**PARECER DA CCDRLVT À PROPOSTA DE DELIMITAÇÃO DA RESERVA ECOLÓGICA NACIONAL
PARA O MUNICÍPIO DE SETÚBAL -**

(versão novembro de 2018 e março de 2019)

Em articulação com a proposta de revisão do Plano Diretor Municipal a Câmara Municipal de Setúbal apresentou uma proposta de delimitação da Reserva Ecológica Nacional para o território concelhio.

Proposta de REN Bruta de Setúbal

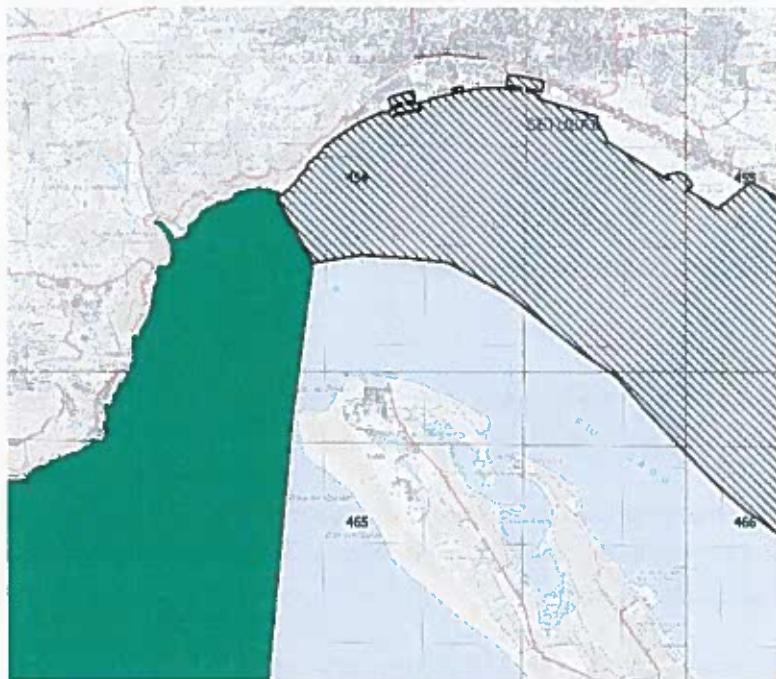
Como se pode verificar através das figuras seguintes, a delimitação da “Faixa Marítima de Proteção Costeira” constante do Programa da Orla Costeira Espichel-Odeceixe (POC-EO) avança mais para nascente, em relação à proposta de REN Bruta de Setúbal apresentada, pelo que esta situação terá de ser revista, de modo a compatibilizar os dois documentos referidos.

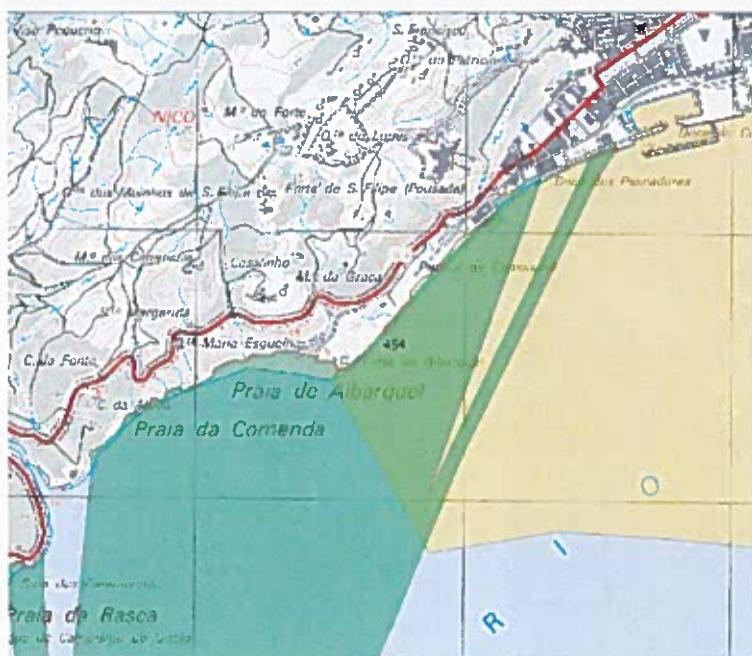
Considerando que o limite sul da faixa de proteção costeira da zona marítima de proteção, o qual foi definido considerando a profundidade de fecho, e o limite inferior da proposta em análise não são coincidentes, recomenda-se que seja feita a verificação da batimetria considerada na proposta.

Uma vez que a versão da LMPMAVE utilizada não é a mais recente, os limites superiores das praias deverão conformar-se com a sua versão mais atualizada, disponibilizada pelo caminho acima mencionado.

No que se refere aos limites laterais, afigura-se-nos que, nos areais situados a nascente da praia da Figueirinha, as orientações das ortogonais da proposta não correspondem ao estipulado nas OERNREN; esta situação verifica-se na praia da Gávea e na ortogonal imediatamente a nascente da ribeira da Comenda, pelo que se recomenda a sua retificação.

Dado que não existe areal no setor adjacente ao estacionamento da Secil, considera-se ser de eliminar esta delimitação.

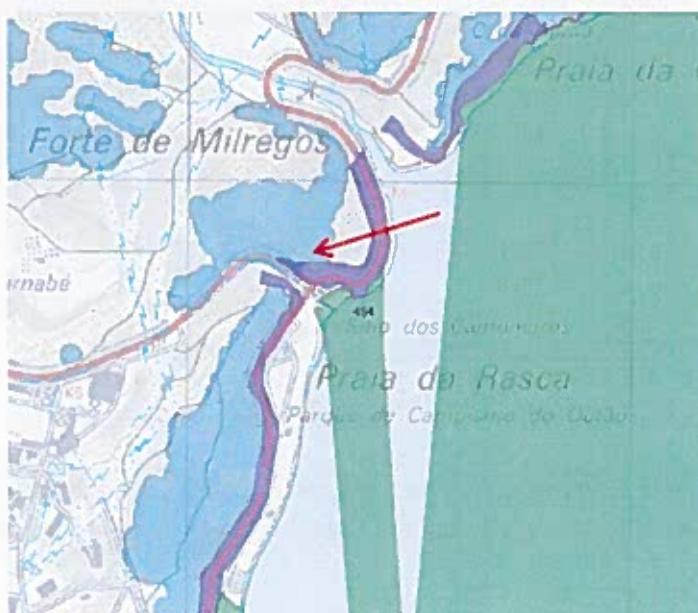
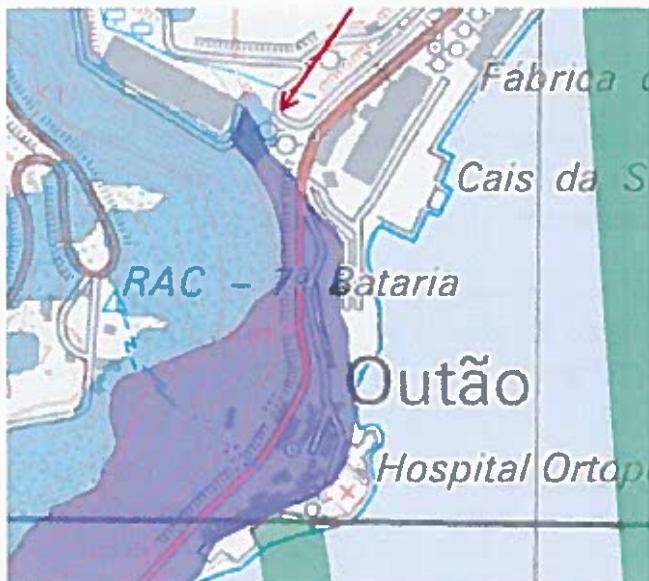
A delimitação desta tipologia considera-se correta, de um modo geral, cumprindo o disposto nas OERNREN. Ainda assim, uma vez que não são referidos os elementos de base utilizados para a sua identificação e delimitação, julga-se ser necessária uma aferição dos seus limites tendo em conta, quer os ortofotomapas oficiais mais recentes (os trabalhos do POC-EO utilizaram os de 2015 com resolução de 0,5m, que não confirmam os limites propostos), quer a LLL identificada pela APA, IP.

Esta questão deverá ser tida em conta.

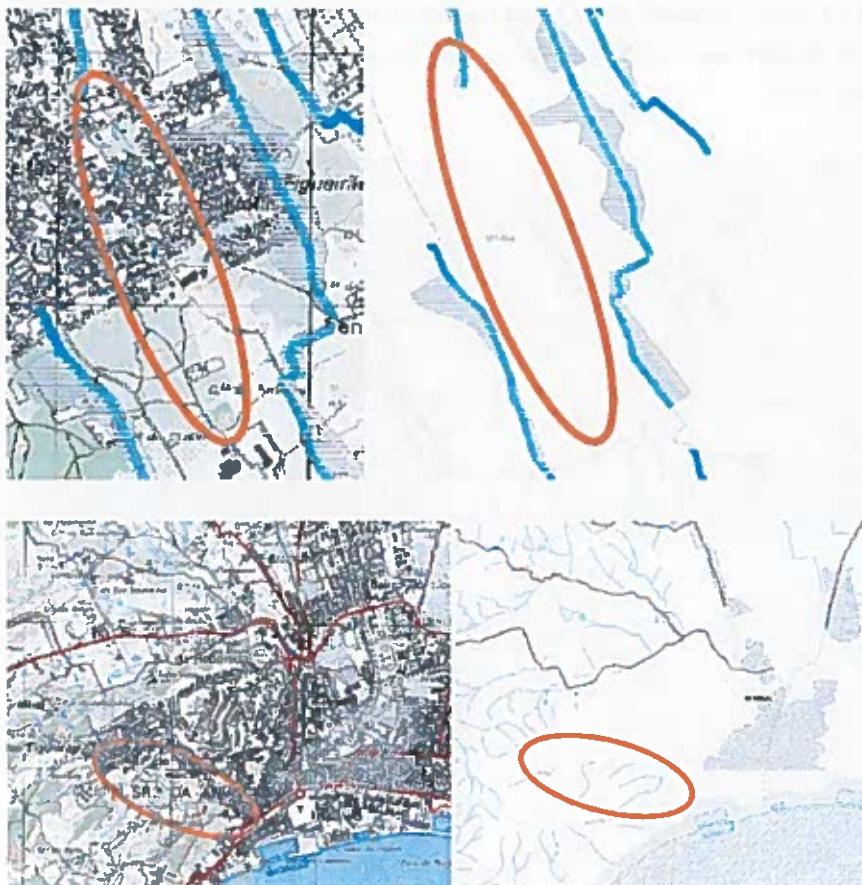
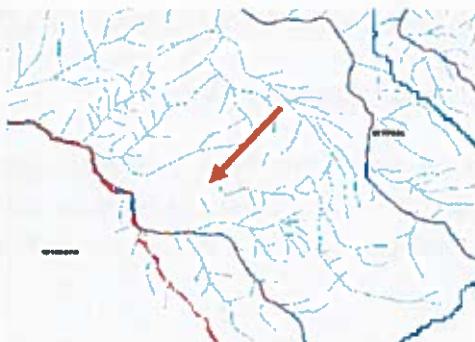
Tal como demonstram as figuras seguintes, verifica-se, nalguns casos, a sobreposição da tipologia “Arribas” com “Áreas de Instabilidade de vertentes”. Esta situação terá de ser revista.

Descontinuidade da Rede Hidráulica - entre S. Simão e Galeotas, em N. Senhora da Anunciada e em Casais da Serra

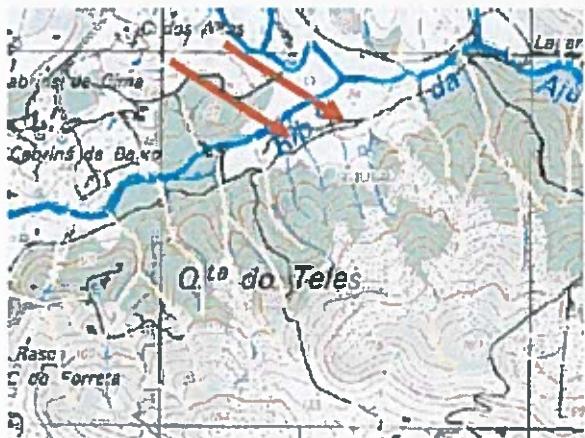
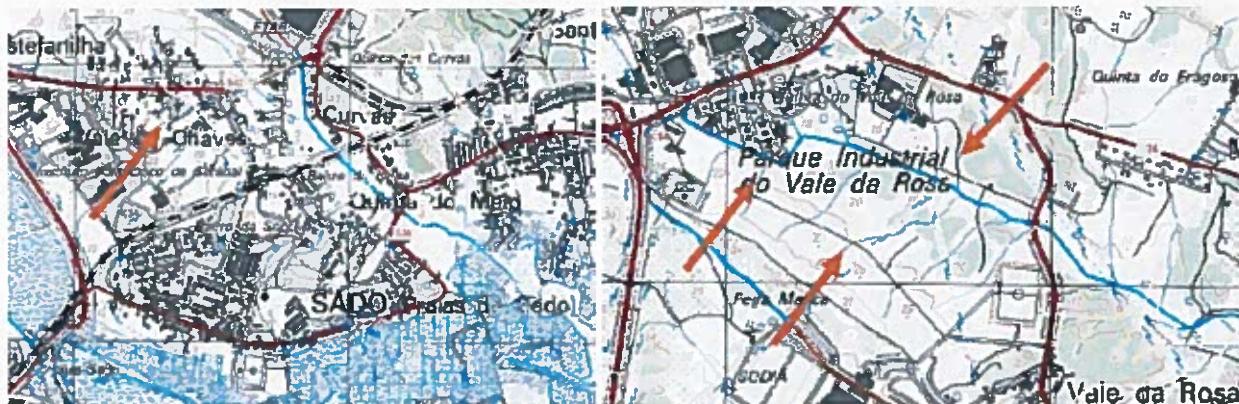
No que diz respeito à continuidade da rede hidrográfica mantém-se em falta a colmatação em planta das descontinuidades verificadas no traçado das linhas de água, nomeadamente entre S. Simão e Galeotas, em N. Senhora da Anunciada e em Casais da Serra. Estas situações deverão ser retificadas, ou, em alternativa, justificadas, em Memória Descritiva e Justificativa, as descontinuidades verificadas conforme exemplos apresentados de seguida.

Curso de água a representar até à cabeceira no afluente da Ribeira de Vale Florete

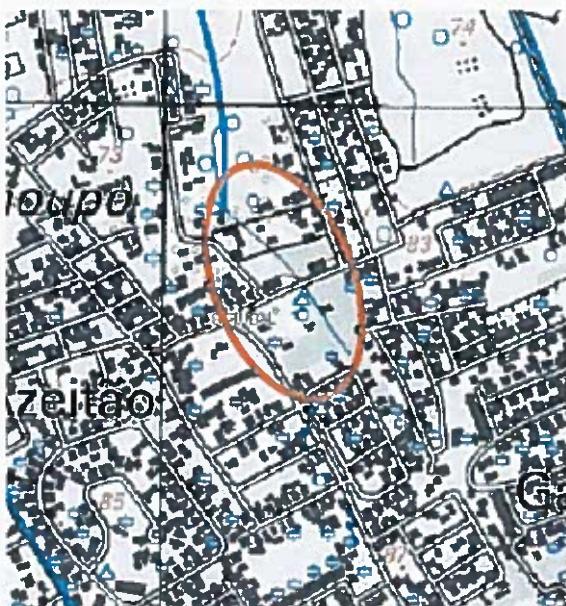
Na proposta apresentada verifica-se que ainda há alguns CALM que não se encontram delimitados desde a cabeceira até à foz. As figuras seguintes exemplificam estes casos. Estas situações deverão ser regularizadas ou, se for o caso, justificada em Memória Descritiva e Justificativa a manutenção das descontinuidades verificadas.

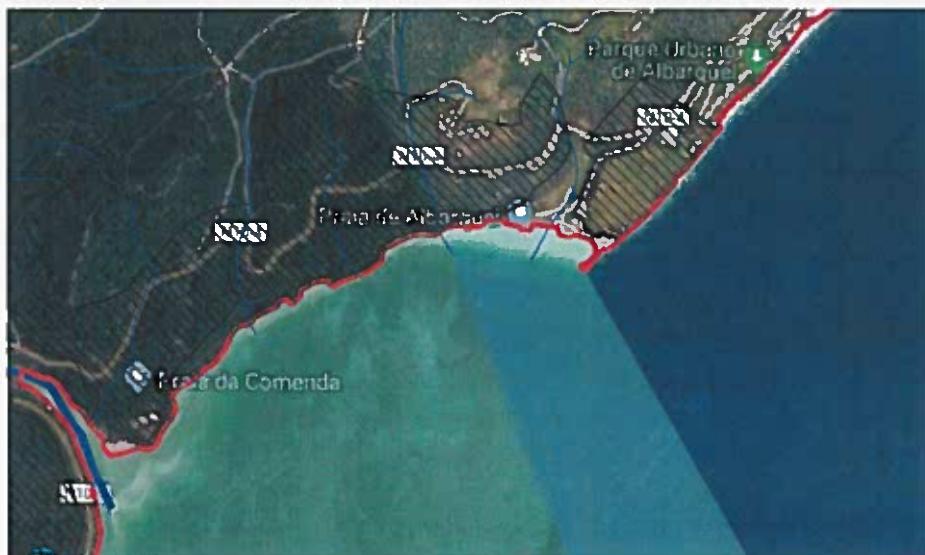
Verifica-se ainda a inclusão nesta tipologia de cursos de água que não seguem, exatamente, a base cartográfica. Apresenta-se de seguida um exemplo desta situação.

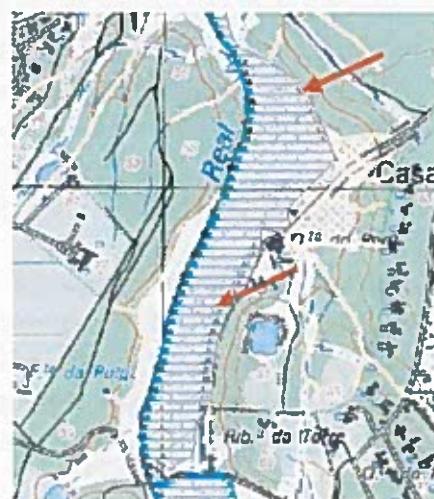
Tal como demonstra a figura seguinte, há troços finais de "Outras linhas de água" cuja representação se sobrepõe à "Faixa marítima de proteção costeira", o que não nos parece adequado.

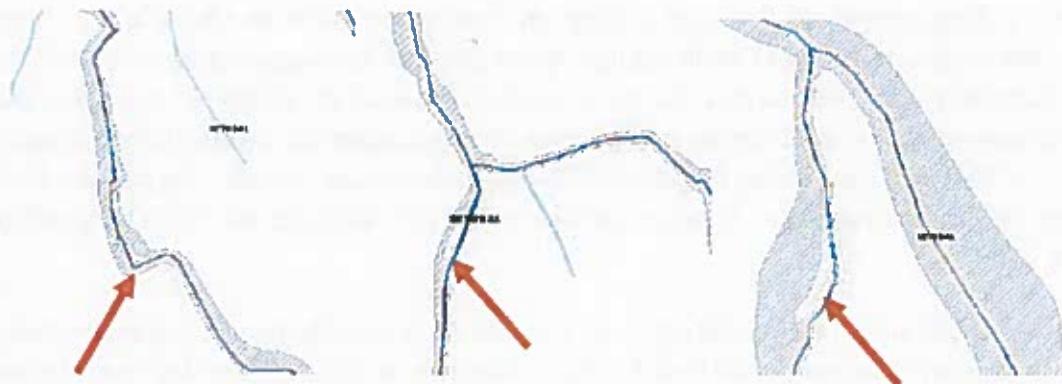
No que respeita à Zona não urbana de Setúbal, o estudo desenvolvido definiu a área inundável das bacias drenantes das ribeiras do Livramento e da Figueira, permitindo delimitar a área contígua às respetivas margens, que se estende até à linha alcançada pela cheia centenária.
